ÚZEMNÍ PLÁN MĚSTA BRNA

Textová část Odůvodnění

Kapitola 19 Vyhodnocení připomínek

Svazek Pb17 *(bez osobních údajů)*

By-5 Kostky:

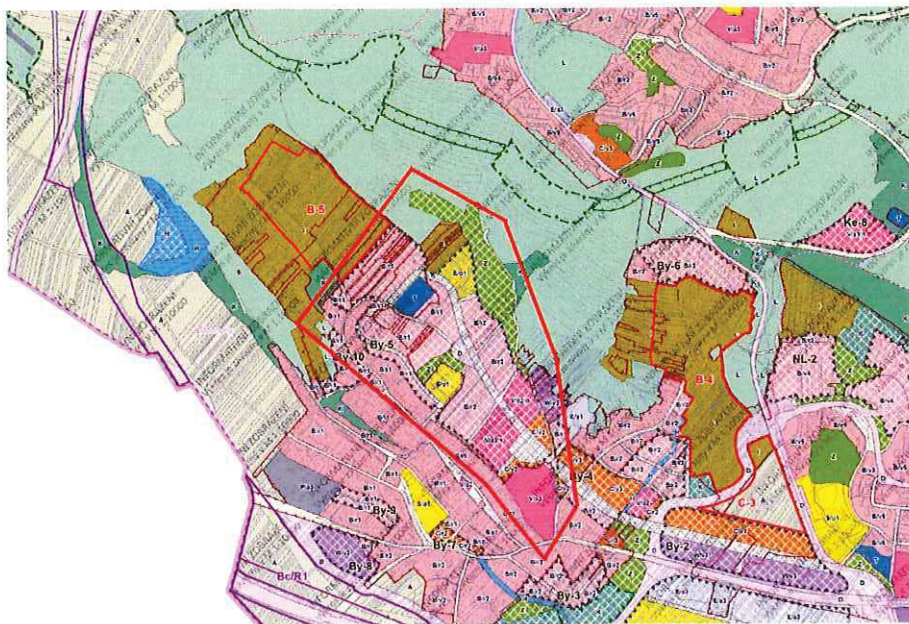
Návrh nové městské čtvrti v okrajové zóně města je příkladem správného uvažování. Je navrhována polyfunkční čtvrť s potenciálem docházkové dostupnosti většiny potřebné obchodní a veřejné vybavenosti, a s jasně vymezeným veřejným prostranstvím. Počítá se i s modrozelenou infrastrukturou a se zavedením kapacitní MHD (prodloužení tramvaje). Přesto není návrh v některých těchto přínosech zcela důsledný a rozšiřování v okrajových částech města je diskutabilní, protože omezuje rozvoj v mimobrněnských regionech Jihomoravského kraje.

MB-3 brněnský Ring Koliště-Benešova:

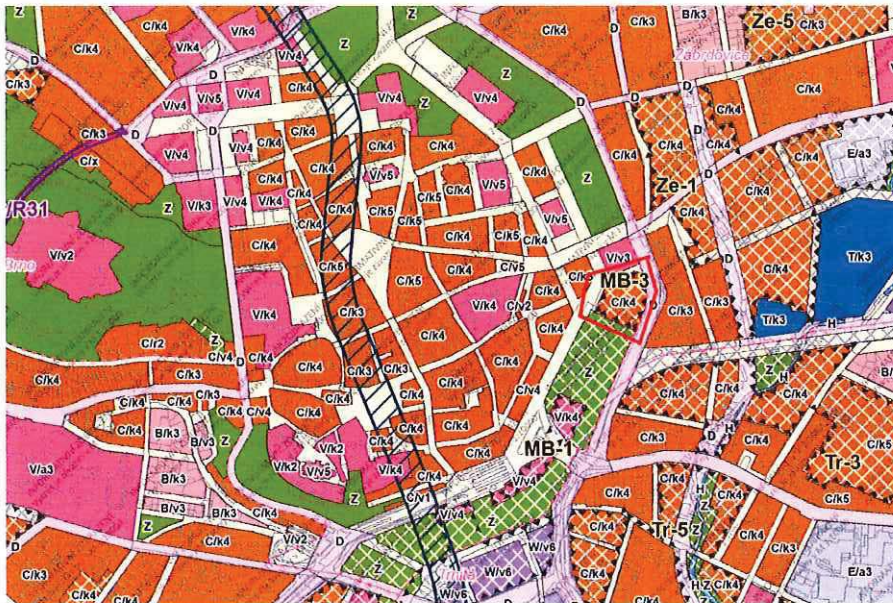
Návrh územního plánu neodpovídá významnosti a závažnosti plochy v centru města. Pravděpodobně se jedná o přizpůsobení plochy již řadu let plánovanému a spicímu developerskému záměru. Z důvodu hlukové zátěže není místo vhodné pro bydlení. Je také nanejvýš vhodné, aby místo navázalo na brněnský parkový okruh a nepřerušovalo jej – vymezit v návaznosti na budovu zelené veřejné prostranství, které zpříjemní prostředí frekventované zastávky MHD.

Le-1 Lesná nad nádražím:

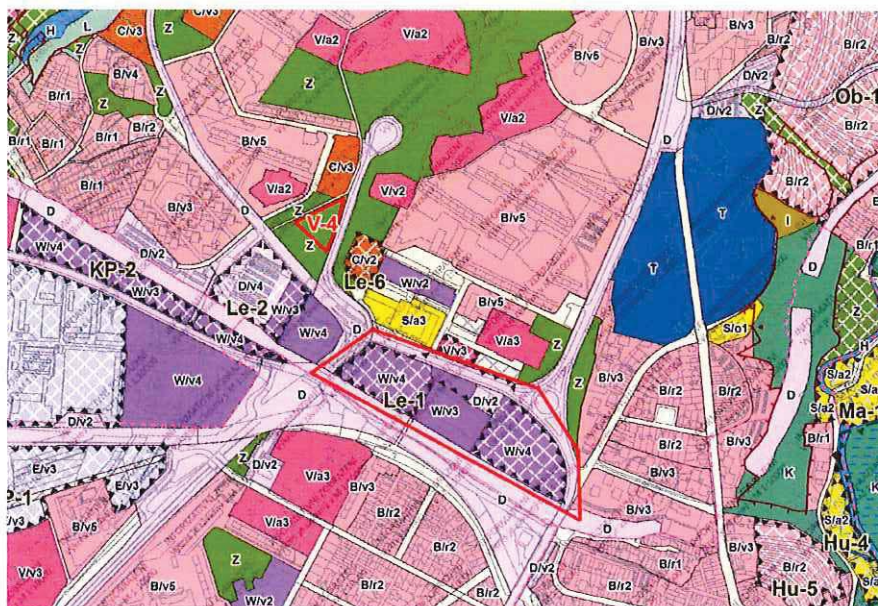
Návrh v územním plánu je zřejmě pokusem navázat na původní urbanistický koncept sídliště Lesná ze 60. let 20. století, kdy na jižním okraji v nejbližší vzdálenosti k centru města mělo vzniknout centrum sídliště s významnými budovami veřejné i komerční vybavenosti. V současnosti ale tento návrh není zcela vhodný, a to z několika hledisek. Vzniká prostor pouze pro komerční vybavenost bez vyvážení veřejnou vybaveností. Návrh neřeší podíl zeleně a modrozelenou infrastrukturu. Navíc se počítá s náhradou stávajících rodinných domů, ve kterých se bydlí.

Sa-3 Sadová východ:

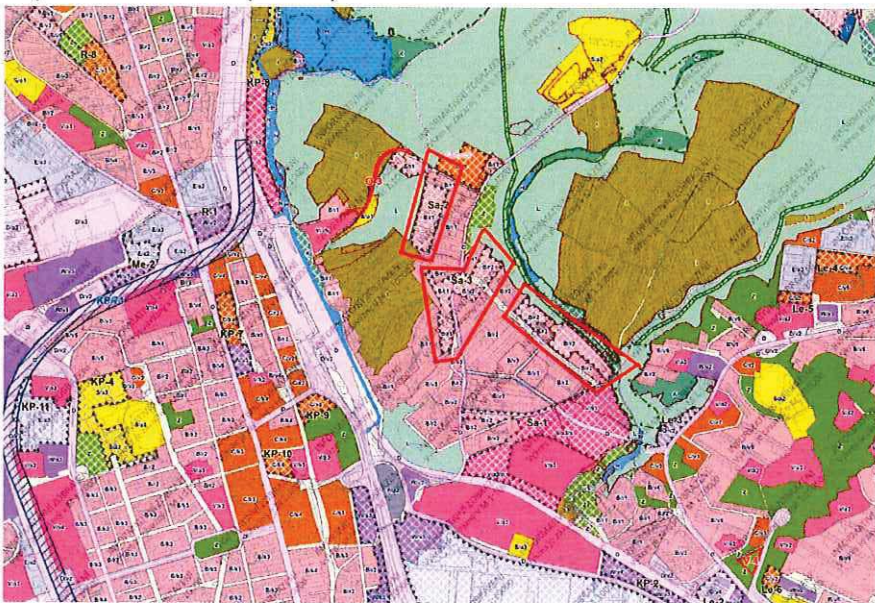
Obytná čtvrť Sadová je příkladem nevhodně řešené monofunkční developerské zástavby. Jejimi hlavními problémy jsou nedostatek veřejné vybavenosti, nadměrná kapacita budov, nedostatek zeleně i veřejných prostranství s rekreační funkcí a špatná dopravní i pěší obslužnost, díky které je lokalita závislá na automobilové dopravě. Architektonické řešení domů neumožňuje vytvoření živého městského parteru s veřejnými i komerčními službami. Průchodnost do přírodního okolí je nedostatečná. Příležitost k alespoň částečné nápravě situace poskytují dosud nezastavěné oblasti. Plocha Sa-3 má navíc potenciál pro vymezení veřejného prostoru s charakterem lokálního centra.

Ky-3 Kníničky - Čihadla:

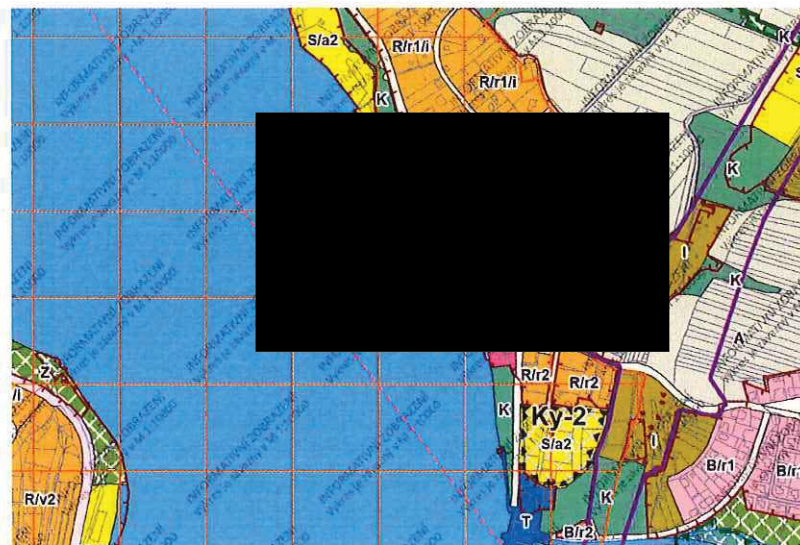
Jedná se o plochu po nedávno zbouraném hotelu Přehrada (bývalý hotel Družba postavený pro potřeby SSM). Místo přiléhá k dopravně vytížené cestě v důležité rekreační oblasti na levém břehu Brněnské přehrady. Domníváme se, že znepřístupnění velkého pozemku, jeho rozparcelování, ohrazení a vyplnění území rekreačními chatami není šťastné. Přestože na ulici Hrázní bývá čilý ruch, pohybuje se na ní velký počet chodců, cyklistů i aut, jde pouze o průjezdní oblast, která by si zasloužila oživení. A to takovým využitím, které bude sloužit pokud možno všem sociálním vrstvám a bude vnášet život do místa celoročně, nejen v letní sezóně.

Po-2 Poděbradova – Staňkova (Brno Ponava), areál bývalých Jaselských kasáren při ulici Štefánikova:

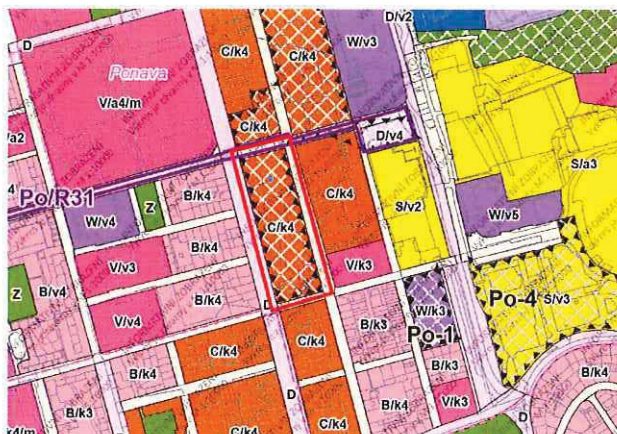
Přípomínka se týká části lokality, konkrétně uvolněného prostoru, který vznikl demolicí bývalých Jaselských kasáren. Areál byl uvolněn pro plánovaný developerský záměr, který nebyl realizován. V současnosti je místo nezastavěné a je pokryté zelení, částečně původní a částečně živelně zakoreněné. Místo se nachází ve velmi husté blokové zástavbě podél městské třídy silně zatížené hlukem a dopravou. Místo není veřejně přístupné.
